Planche 1 / 5 — Méthode et correspondance élévation ↔ façade

Les onze repères A à K, la façade de chacun, et ce que la lecture en élévation corrige au cahier en plan

Planche 5 / 5 — Synthèse des quatre façades

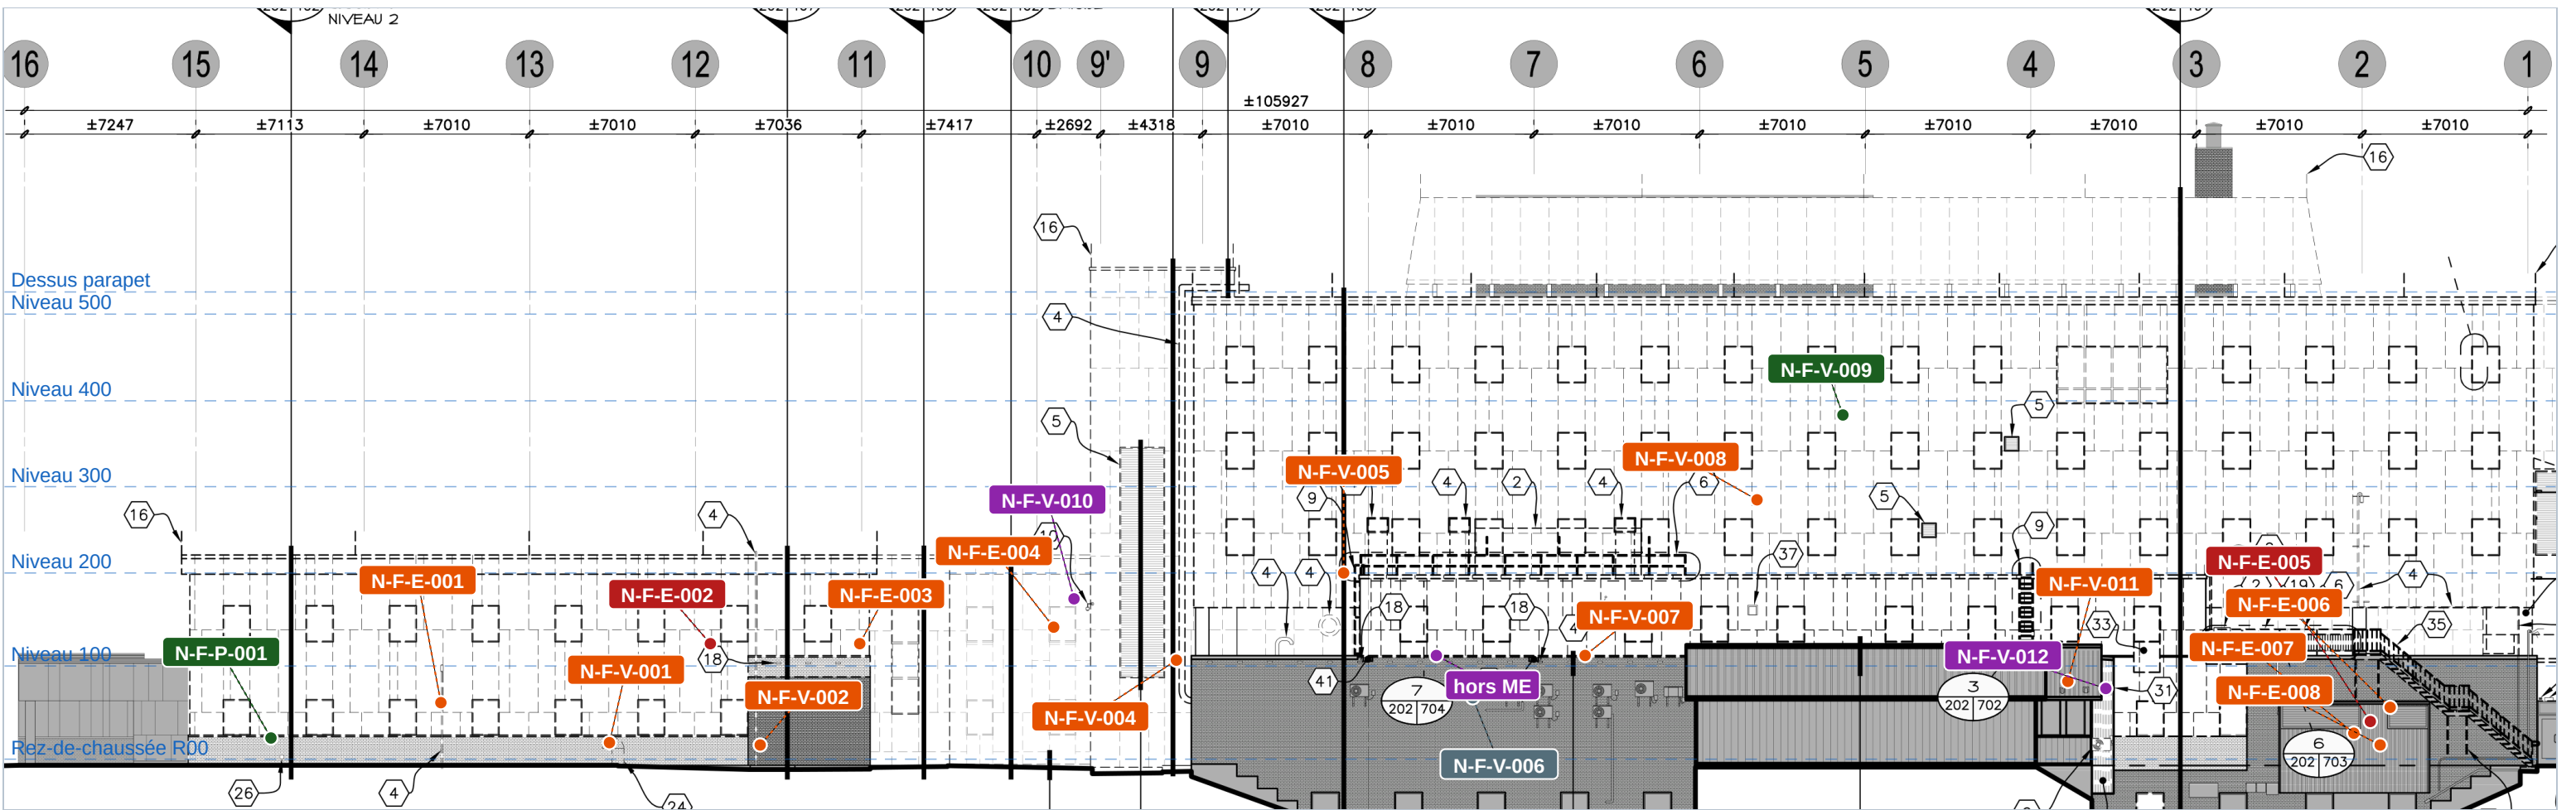
- Les repères C et D portaient un « ? » (correspondance non tranchée, reportée en décision à obtenir des architectes). Les titres des dessins les tranchent : **C = élévation ouest partielle**, **D = élévation est partielle**. La décision tombe.
- Le repère H était lu « nord partielle » sur le plan clé de la feuille 011. Le dessin s'intitule « **Élévation est partielle** » et le tableau ME code ses quatre lignes en « E » (est) — dont la hotte de médecine nucléaire, déjà rattachée à la face est. La lecture du plan clé était fausse.
- Deux repères, **J** (élévation sud partielle) et **K** (élévation ouest partielle), n'apparaissaient pas du tout dans le cahier en plan.

Un conflit saisonnier interne à la seule façade nord. Trois lignes du tableau se contredisent sur la saison : *N-F-V-005, unité de l'hémodialyse : « Dimanche seulement, **en dehors de la période estivale** »* *N-F-P-002, déshumidification : arrêt possible « sauf en période estivale »* *N-F-E-008, clavier de la porte de garage : « **En période estivale** »*

La même façade porte donc une intervention qui exige l'été et deux qui l'excluent. « Période estivale » n'étant définie nulle part (Z-10), la façade nord ne peut pas être traitée d'un seul tenant sans arbitrage du CISSS.

Ce que WSP doit encore écrire. Le tracé et la forme des conduits temporaires de l'unité d'hémodialyse, la séquence de basculement et les fenêtres d'interruption au-delà de « une journée, un conduit à la fois » (Z-29) ; la position de la prise d'air de la centrale d'air médical, placée sur l'élévation F sans qu'aucun repère ne la montre.
